松戸市交通ビッグデータ見える化協議会【第4回】会議資料

八ヶ崎地区の安全対策について

南花島交差点の渋滞対策について

松戸市交通ビッグデータ見える化協議会【第4回】
議事録(要旨)

(2) 対策案の平面図 (イメージ図)

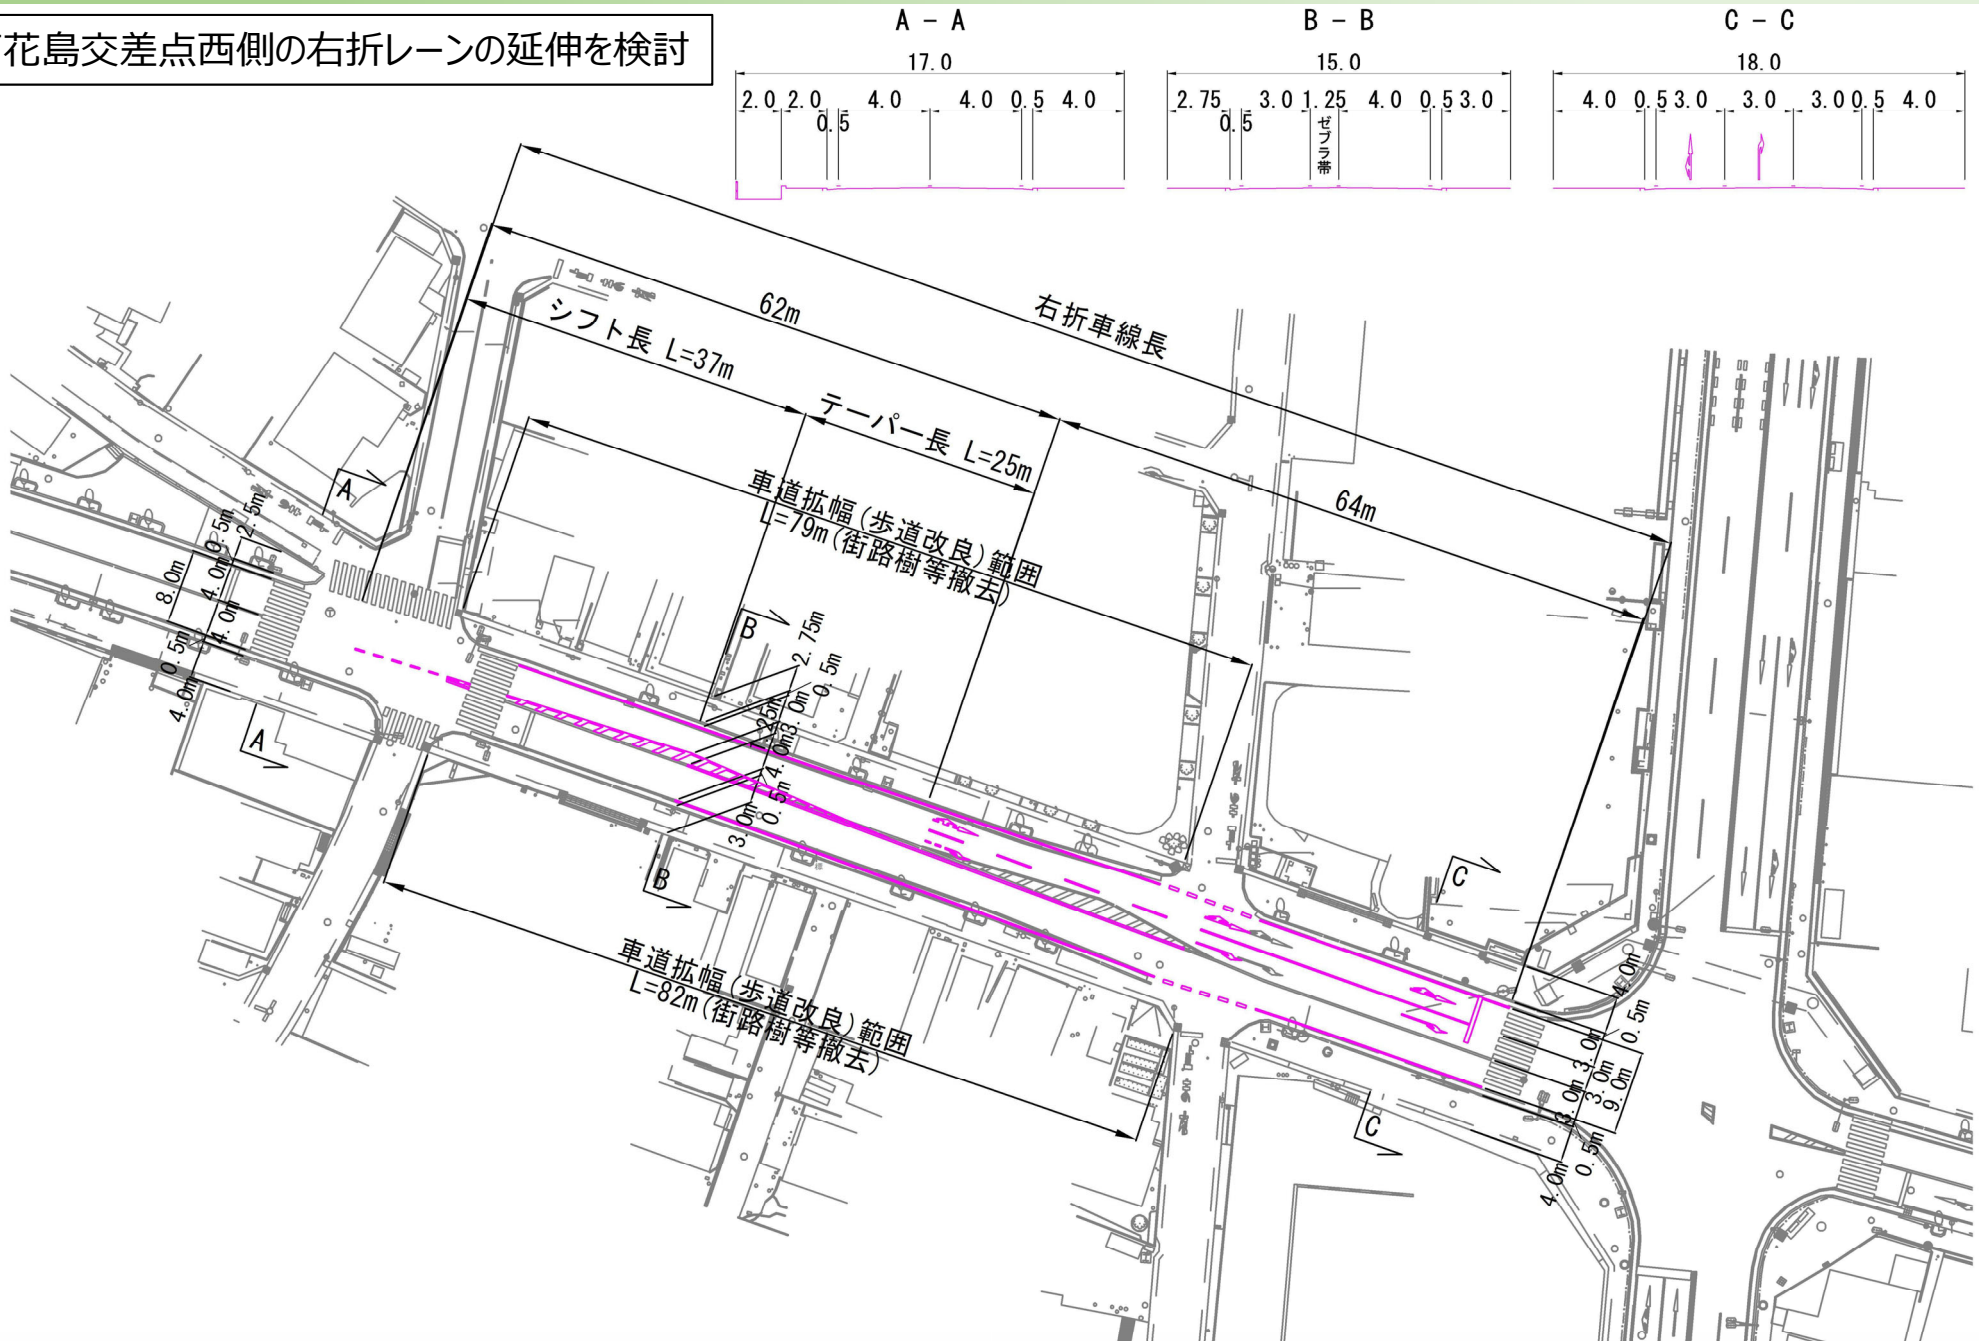
組織名:会員名	意見・要望・質問	対応案
1	日本大学:石坂教授	○今後対策を実施することで生じる懸念点があれば、次回協議会で提示していただきたい。	→懸念点は以下のとおりです。 【歩道幅員】 ・一部歩道幅員が減少しますが、通学路の指定もなく有効幅員も2.0m以上確保できるため、問題はないと考えています。なお、必要に応じて植栽の撤去も検討します。 【右折レーン長】 ・(仮称)あきらこ線橋東交差点までしか右折レーンを延長できないため、それで足りるかが懸念されます。今後効果検証の実施を検討します。
2	日本大学:青山助教	○現況平面図にも幅員構成を記載していただきたい。 ○右折レーン延伸の効果を検証していただき、さらに信号現示の調整の必要性・可能性を検討いただきたい。 ○南花島交差点の車道拡幅により歩道幅員の変化があるのか。また、街路樹は撤去となるのか。	→現況平面図に幅員を記載しました。 →右折レーン延伸の効果検証の実施を検討します。また、信号現示の検討の実施も合わせて検討します。 →一部歩道幅員が減少しますが、通学路の指定もなく有効幅員も2.0m以上確保できるため、問題はないと考えています。なお、必要に応じて植栽の撤去も検討します。
3	松戸警察署	○右折レーン延伸の際に、従道路(南花島交差点西側に隣接する無信号交差点)からの直進・右折を防ぐラバーポールを設置してはどうか。	→今後検討します。
4	松戸市 道路建設課	○南花島交差点西側の右折シフト長が(仮称)あきらこ線橋東交差点上に位置するため、車両の流入流出の際の安全性についてより慎重に検証する必要がある。	→現在設計を行っており、今後、警察と道路協議を実施する予定です。その際に、ご指摘の部分についても警察からの指導をいただきながら、適切に計画・設計を行う予定です。

○対策部会【第2回】での意見のとおり、無信号交差点において従道路からの直進・右折を防ぐ対策(規制も踏まえて)は必要と考える。また、ゼブラ帯を設置することで、あきらこ線橋東交差点内にシフト長が入ってしまっていると思われるが、ゼブラ帯を設置する必要はあるのか。

○ゼブラ帯は、あきらこ線橋東交差点から1車線から2車線になると誤って認識してしまうことを避けるために設けているものであると解釈している。

→今回示した図面はあくまでイメージ図であり、現在設計を進めているところである。今後、警察との協議のなかで具体的な部分は検討していきたいと考えている。

→ゼブラ帯は1車線であること明確にするために引いたものである。右折車線長は、設計会社と協議をしているところであり、イメージ図ほど長くはならない可能性もあり、今後、警察との協議で検討していきたい。
